ODPOWIEDZI NA ZAPYTANIA W SPRAWIE SIWZ ORAZ II POWIADOMIENIE O ZMIANIE SIWZ

Uprzejmie informujemy, iż w dniach: 13-04-2018 r., 17-04-2018 r., 18-04-2018 r., 19-04-2018 r., 20-04-2018 r., 23-04-2018 r. oraz 24-04-2018 r. do Zamawiającego wpłynęły prośby o wyjaśnienie zapisów specyfikacji istotnych warunków zamówienia, w postępowaniu o udzielenie zamówienia publicznego prowadzonego na podstawie przepisów ustawy z dnia 29 stycznia 2004 roku Prawo zamówień publicznych (tj. Dz. U. z 2017 r. poz. 1579 ze zm.) w trybie **przetargu nieograniczonego**, w przedmiocie: **Budowa Wielkopolskiego Centrum Zdrowia Dziecka (Szpitala pediatrycznego) wraz z jego wyposażeniem**.

Specyfikacja istotnych warunków zamówienia
Budowa Wielkopolskiego Centrum Zdrowia Dziecka (Szpitala pediatrycznego) wraz z jego wyposażeniem

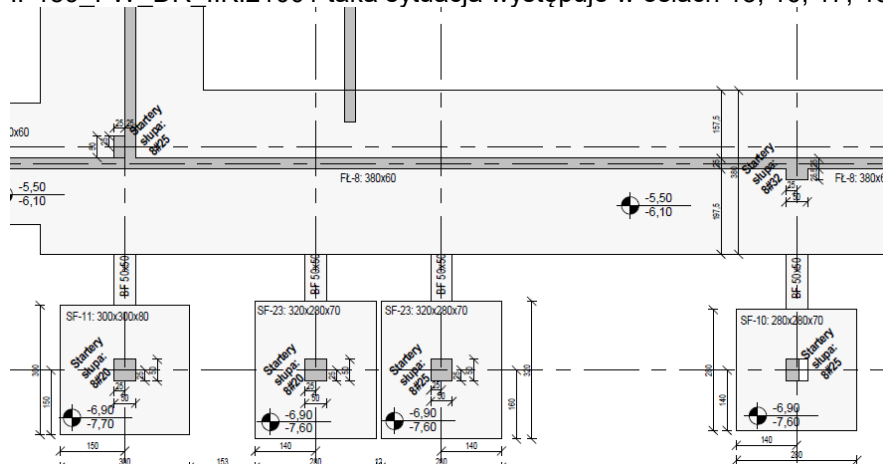
Pytanie nr 190: Prosimy o określenie stopnia zbrojenia płyty fundamentowej stanowiącej fundament pod stalowy podest zewnętrzny oznaczony na rysunku IP159_PW_DR_IK.23151-B oraz IP159_PW_DR_IK.23152-B.

Odpowiedź: Stopień zbrojenia płyty fundamentowej należy przyjąć 100 kg / m³.

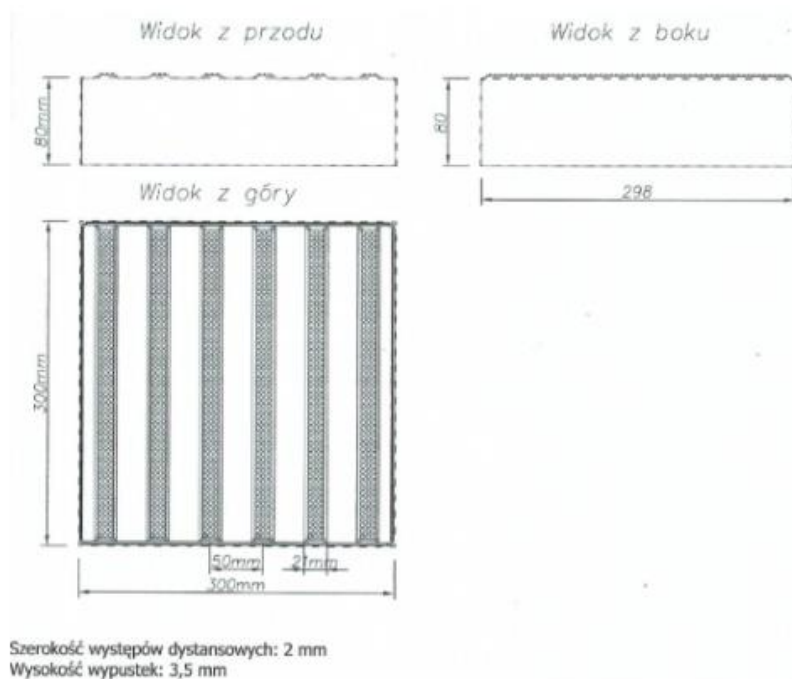
Pytanie nr 215: Zgodnie z opisem, klatki schodowe należy wykończyć dwoma typami wykończeń: SWM-1 oraz SWM-8. Prosimy o podanie, gdzie zastosować poszczególny typ wykończenia.

Odpowiedź: Wszystkie klatki schodowe mają wykończenie ścian typu SWM-8.

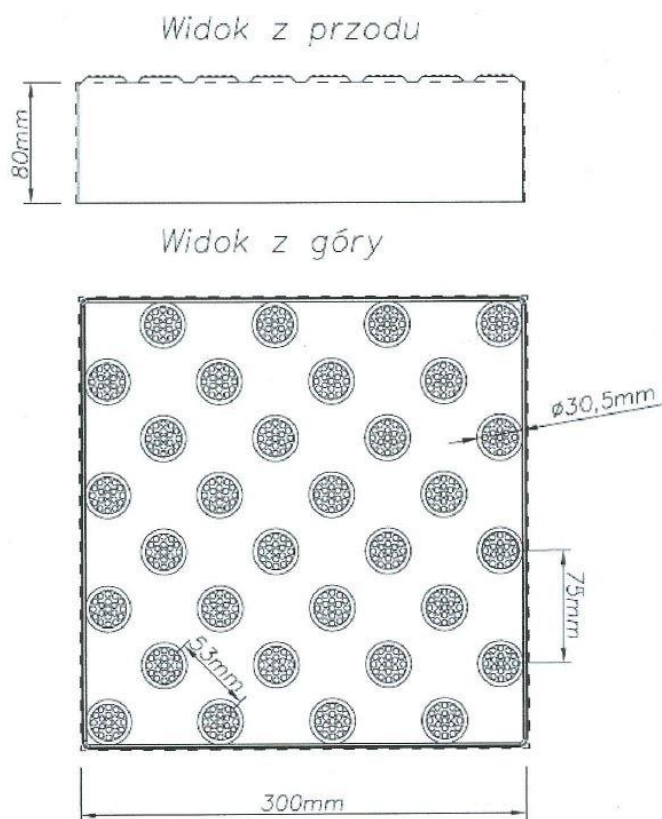
Pytanie nr 216: Prosimy o podanie szczegółów dotyczących ścieżek dotykowych:

Odpowiedź: W odpowiedzi na ilość listew prowadzących przypada w rzędzie - W projekcie zastosowano kostki o wymiarach 30 x 30. W kostce o wymiarach 30x30 cm występuje 6 rzędów wypukłych i 5 rzędów wklęsłych (zgodnie z poniższym rysunkiem).

W odpowiedzi na ilość guzów dotykowych - W projekcie zastosowano kostki o wymiarach 30 x 30. W kostce 30x30 cm 32 guzy dotykowe ułożone w 8 rzędach (po 4 guzy w każdym rzędzie). Zgodnie z poniższym rysunkiem.

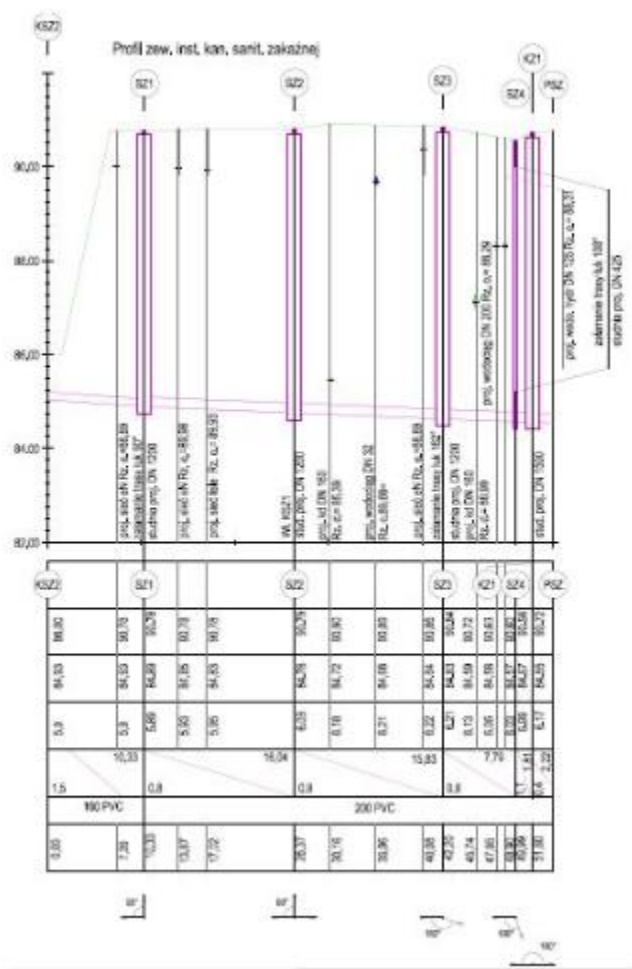
Pytanie nr 332: Występują różnice pomiędzy rzędnymi terenu na PZT, a rzędnymi na profilu zew. inst. kanalizacji sanitarnej zakaźnej.

Odpowiedź: Skorygowano rzędne na rzucie i profilu. Zmiana nr rysunku w opisie.

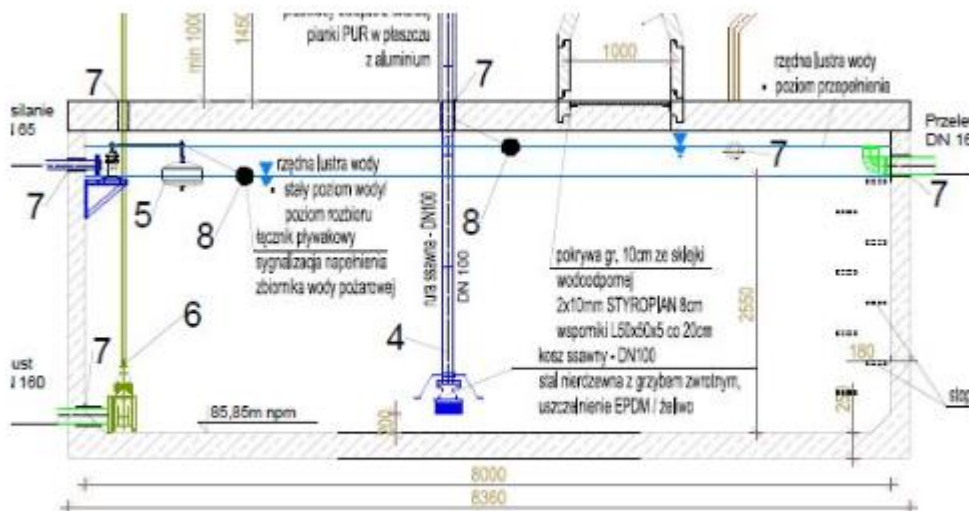
Pytanie nr 334: Czy podziemny zbiornik retencyjny wody opadowej powinien być wyposażony w urządzenia sygnalizujące poziomy napełnienia ?

Skorygowano poziomy napełnienia zbiornika na rysunku. Zmiana nr rysunku w opisie.
